**Rapport au Groupe permanent d'experts
pour les équipements sous pression nucléaires**

Rapport ASN référencé CODEP-DEP-2019-001227

Séance du 9 avril 2019

**Démarche de traitement des écarts affectant les
soudures des lignes vapeur principales en exclusion
de rupture du réacteur EPR de Flamanville**

Figure 10 : Extrait du logigramme de traitement des écarts vis-à-vis du risque de rupture brutale

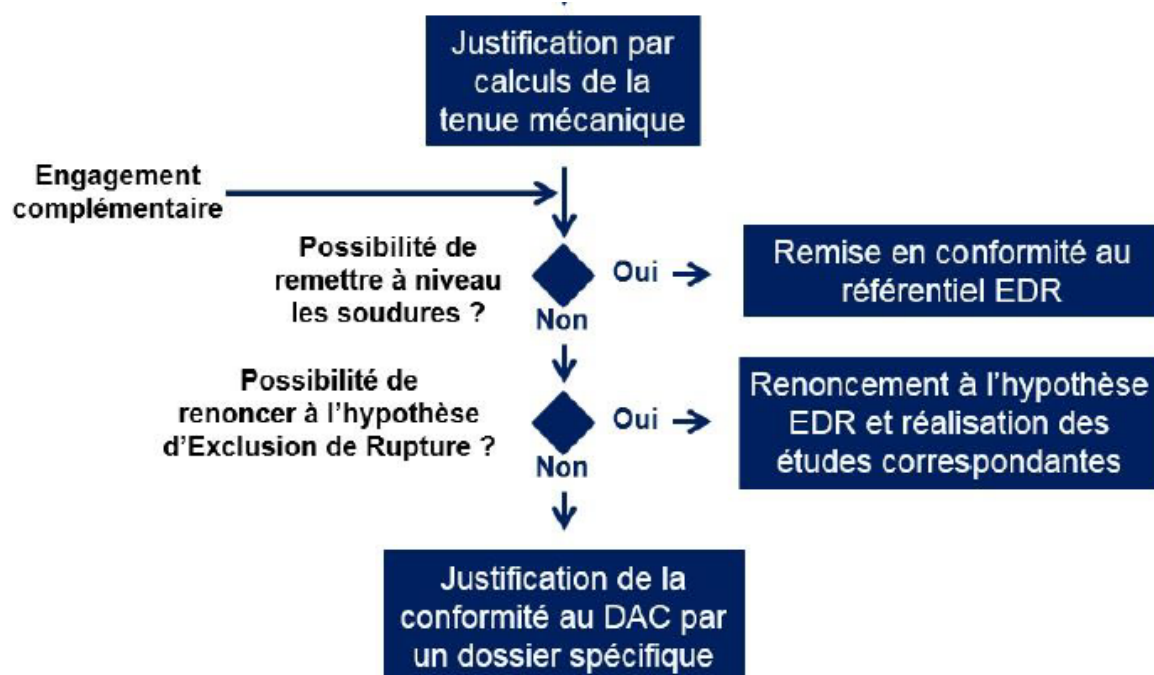
En conséquence, selon la figure 10 présentée dans ce chapitre, EDF envisage le maintien en l'état des soudures de traversée sur la base d'un dossier de justification de la conformité aux objectifs de la démarche d'exclusion de rupture encadrée par le décret d'autorisation de création de l'installation. Etant donné les écarts constatés sur les soudures de traversée, cette justification ne pourra s'appuyer sur le respect du référentiel d'exclusion de rupture issu de la SPN de 2005.

Figure 34 : Chanfrein de la soudure ARE Q3 (à gauche) et chanfrein des soudures de traversée VVP (à droite)

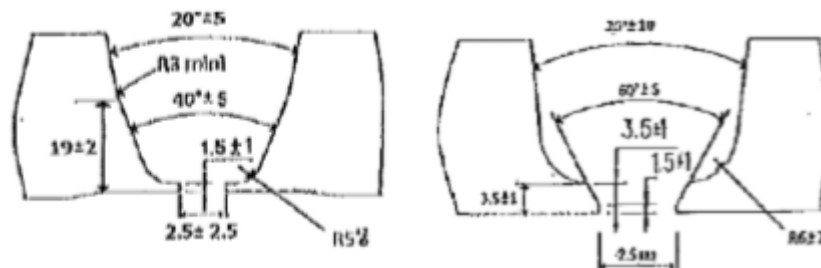
- que l'utilisation de référentiels différents n'a pas d'impact car ces deux référentiels font appel à la même norme harmonisée relative à la qualification de mode opératoire de soudage (ISO EN 15614-1) ;
- que la différence d'épaisseur de 3 mm entre les soudures de traversée VVP (41 mm) et la soudure ARE Q3 (38 mm) a une influence très limitée sur les caractéristiques obtenus (différence d'une couche, soit deux passes de soudage entre les deux types de soudures) ;
- que la « gamme » de soudage et les paramètres associés sont strictement identiques à l'exception de la géométrie du chanfrein (Figure 34). Sur ce point, Framatome conclut à l'absence de conséquence sur les caractéristiques du métal déposé en remplissage et à un effet de la dilution du métal de base sur le premier tiers de l'épaisseur par rapport au chanfrein des soudures des traversées VVP.

Figure 38 : Coupes macrographiques du coupon témoin CT 13-0434 (en haut à gauche), du coupon témoin CT 13-0310 (en bas à gauche), de la maquette 2 (en haut à droite) et de la maquette 4 (en bas à droite)

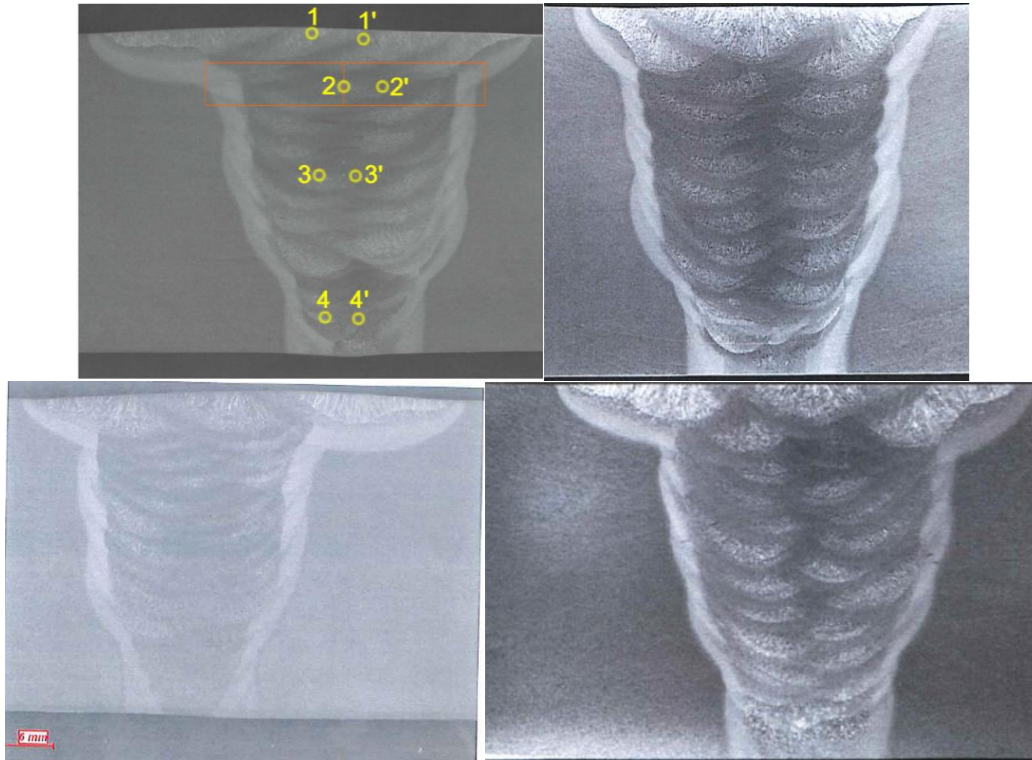
L'examen comparatif des macrographies des assemblages témoins et des maquettes Figure 38, illustre les différences de morphologie entre ces soudures.

Ainsi les maquettes réalisées par le centre technique de Framatome ont des passes de remplissage centrées sur l'axe du chanfrein, ce qui peut être observé sur les macrographies qui indiquent notamment une zone de chevauchement (zone sombre) en partie centrale. Dans le cas des assemblages témoins, il peut être observé que ces zones de chevauchement sont pour la plupart décalées par rapport à l'axe du chanfrein. Par ailleurs, les macrographies indiquent trois passes de finition axées sur le chanfrein pour les maquettes alors que les assemblages témoins disposent de trois à quatre passes de finition finissant sur le bord du chanfrein. Ces points illustrent la différence de séquençement des passes entre les assemblages respectifs. Ce séquençement conditionne les structures métallurgiques dans les zones fondues des soudures et par voie de conséquence le comportement mécanique dans les zones de prélèvement des éprouvettes de résilience, qui dans le cas des maquettes seront situées majoritairement dans les zones recristallisées.

Ce paramètre est d'autant plus important que la soudure de traversée EPP6208TWM-S1 présente par ailleurs la particularité de contenir un défaut plan situé en bord de chanfrein près de la peau externe de la soudure (cf. chapitre 7). La probabilité que l'extrémité de ce défaut soit située dans une zone brute de solidification est très forte compte tenu des pratiques observées sur ce procédé de soudage fil-flux (cf. macrographie des assemblages témoins présentée en Figure 38).

Figure 40 : Morphologie de coupon témoins Q1 et Q3

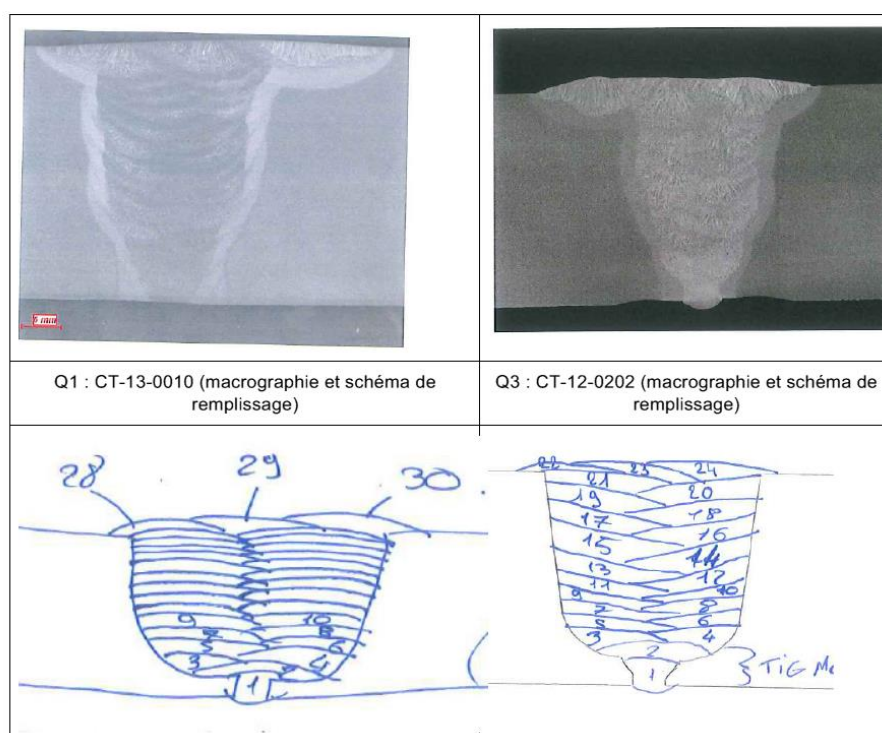
- la géométrie du chanfrein, qui engendre une différence du nombre et de l'empilement des passes de soudage ;
- les conditions spécifiées de recyclage des flux (se référer au paragraphe 4.1.3.4. Le taux de recyclage du flux maximal autorisé par le RCC-M pour une soudure de qualité Q1 est de 50 % et de 75 % pour une soudure de qualité Q3).

- La note en référence [35] explicite en quoi la différence de géométrie du chanfrein en racine n'a pas d'impact sur les résultats de résilience en peau. Par ailleurs, l'empilement des passes entre les soudures Q1 et Q3 est identique comme le montre la figure 40.

Figure 49 : Schématisation du désalignement

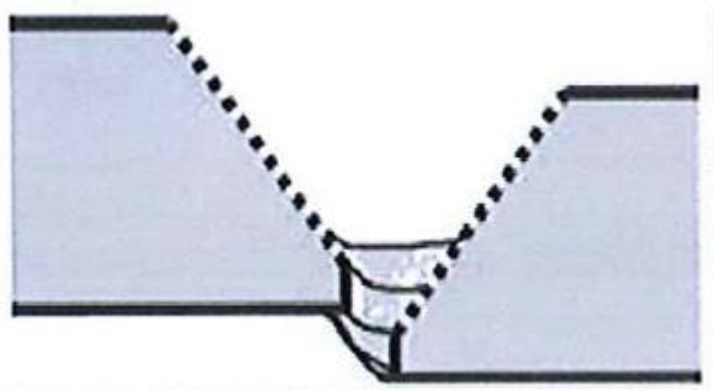
Ces conditions n'ont pas été respectées sur au moins une des soudures VVP, en l'occurrence la soudure FW7 du train 4 avec un désalignement de 4 mm.
